BM-gate 12/89

Saksframlegg

Saksmappe:
2011/1177

Detaljregulering av Thorvald Meyers gate 2 A-D

Figur 2: Forslag til fremtidig situasjon

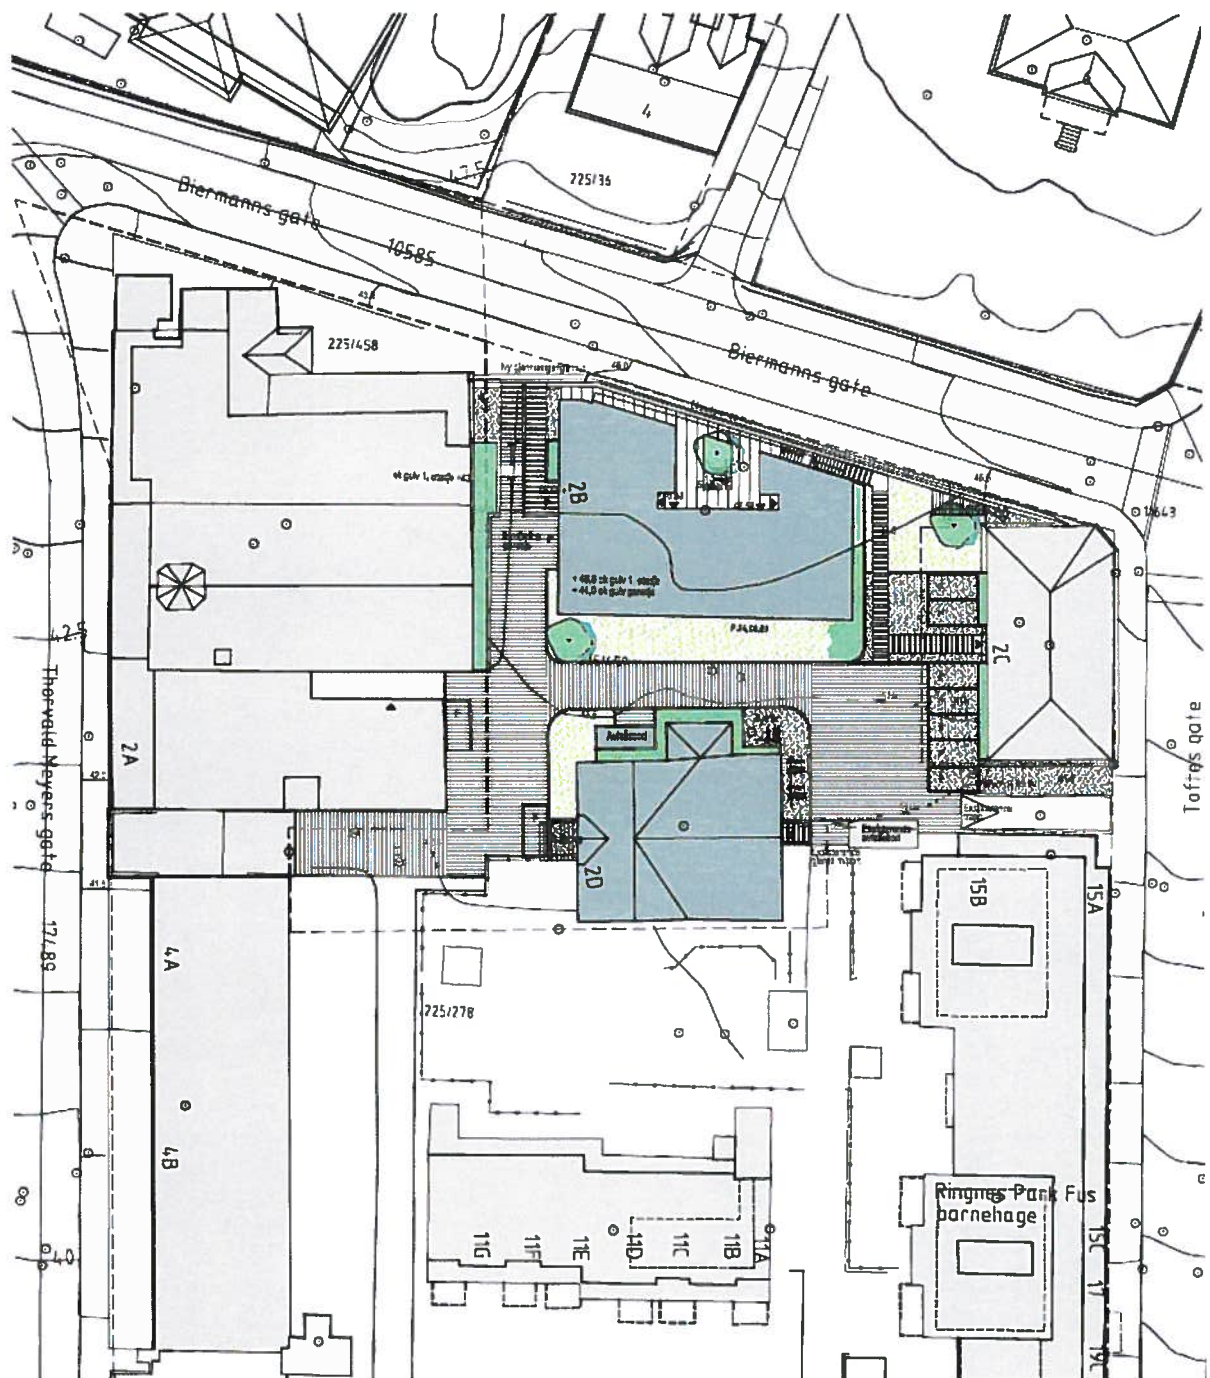
Administrasjonen støtter imidlertid PBEs vurdering om at nybygget virker noe avvisende, og med fordel kan bli bearbeidet ytterligere for myke opp fasaden mot gårdsrommet mot sør og uteoppholdsarealene. Nybyggets innganger er merkelig plassert og er lite tilgjengelige. Dette beskrives nærmere i avsnittet om universell utforming.

Uteoppholdsarealene er for små, og de er heller ikke trygge for barn og unge pga. innkjøring fra Thorvald Meyers gate til parkeringsplasser og parkeringskjeller på planområdet.

Dersom forslaget skal kunne godkjennes må all parkering på eiendommen fjernes, bortsett fra evt. én parkeringsplass reservert for bevegelseshemmede. Innkjøringen til parkeringskjelleren er lite heldig plassert, da den ligger rett foran fotgjengertrappen fra Biermanns gate. Parkering må derfor løses på en annen måte for å oppfylle gjeldende parkeringsnorm. Om mulig bør eksisterende parkeringskjeller til Ringnes Park benyttes. Det er positivt at sykkelparkering legges på terreng.

Internveiene utgjør den største utfordringen for planområdet. Etter bydelsadministrasjonens vurdering bør veien som nå er inntegnet mellom nybygget opparbeides som uteoppholdsarealer og ikke som vei. Det er likevel viktig å tilrettelegge for varelevering til festlokalet, samt søppeltømming og utrykningskjøretøy. Forslagstiller oppfordres til å finne en god løsning på dette. Administrasjonen foreslår å legge til rette for at internveien på vestsiden kan benyttes, og at den kan bruke innkjørselen fra Thorvald Meyers gate. Det bør ikke være mulig å svinge mot nord fra innkjørselen fra Thorvald Meyers gate og inn på plassen mellom byggene.

Etter bydelsadministrasjonens vurdering er tilgjengeligheten ikke godt nok ivaretatt i planforslaget. Inngangen gjennom muren og ned til uteoppholdsarealene på sør og vestsiden av nybygget er forbeholdt mennesker som kan gå i trapper. De som bor i nybygget og har vanskelig for å gå i trapper, kan kun komme til uteoppholdsarealet ved å bruke innkjøringen fra Thorvald Meyers gate (som vil si at de må gå ut gjennom muren og rundt på utsiden av bygget) eller ved å ta heisen ned i parkeringskjelleren og gå ut fra denne. Dette er ikke akseptabelt og strider i mot Plan- og bygningsloven, Teknisk forskrift og Diskriminerings- og tilgjengelighetsloven.

Inngangen gjennom muren må legges til rette med en gangvei ned til uteoppholdsarealene med en stigning som ikke er større enn 1:20. Denne foreslås lagt i passasjen rundt nybygget, dersom det er vanskelig å plassere denne ved siden av trappen. Det foreslås likevel at nybyggets hovedinngang legges på sørsiden, mot uteoppholdsarealene.

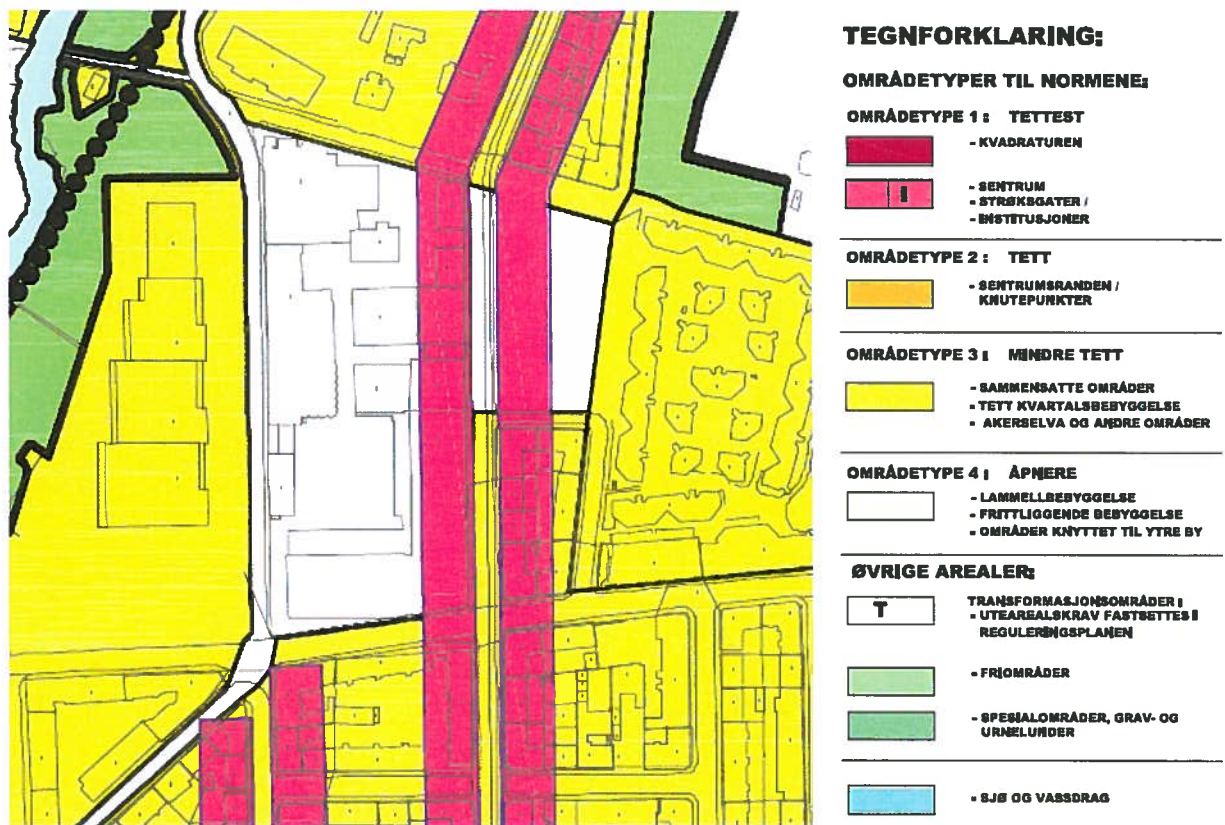
Bydel Sagene støtter forslag til *normer for felles leke- og uteoppholdsarealer for boligbygging i indre Oslo* slik de ble fremlagt på høring 2.5.11², og mener at en boligregulering i Thorvald Meyers gate 2 A-D må følge normens krav. I planens kart ligger Ringnes park (inkl. Thorvald Meyers gate 2 A-D) delvis i områdetype 1 *strøksgate* og delvis i området merket som *transformasjonsområde*. I transformasjonsområder skal utearealskravene fastsettes i reguleringsplan. Alle kvartalene rundt Ringnes park er merket som områdetype 3 *mindre tett*. Illustrasjonen under viser et utsnitt av plankartet med tegnforklaring.

I BUs behandling av utearealnormene ble det fattet et vedtak om at områder merket som transformasjonsområder ved Akerselva skal merkes som områdetype 3. Administrasjonen mener derfor at også Ringnes park bør bli regulert med samme krav som områdetype 3. Boligene i dette planforslaget grenser ikke mot strøksgaten (Toftes gate) og det er plass nok mellom byggene til å etablere gode nok uteoppholdsarealer dersom parkeringsplassene fjernes.
